関原発 第225号 2023年 7月13日

高浜発電所第1号機原子炉冷却系統設備弁・配管撤去 工事に係る使用前検査申請書の記載内容変更について

高浜発電所第1号機

「工事の工程に関する説明書」変更前後比較

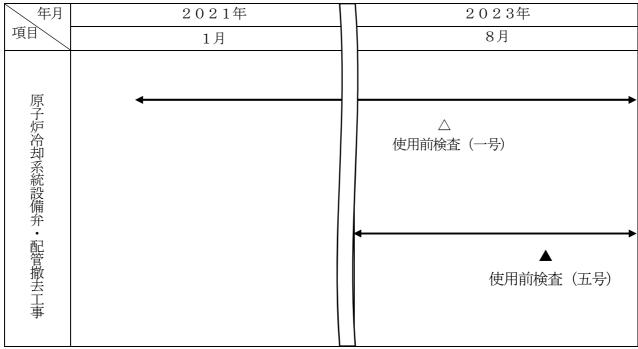
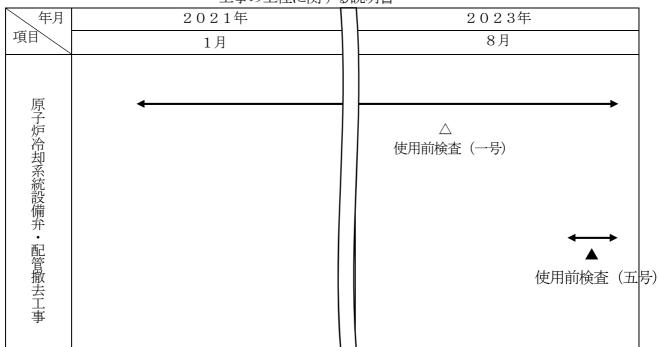
検査工程の見直しに伴い、「検査希望年月日」及び「使用開始予定年月日」を変更する。 併せて、「原子炉等規制法第43条の3の11第1項の検査のための申請をした場合は、その年月 日」の申請日を追加する。
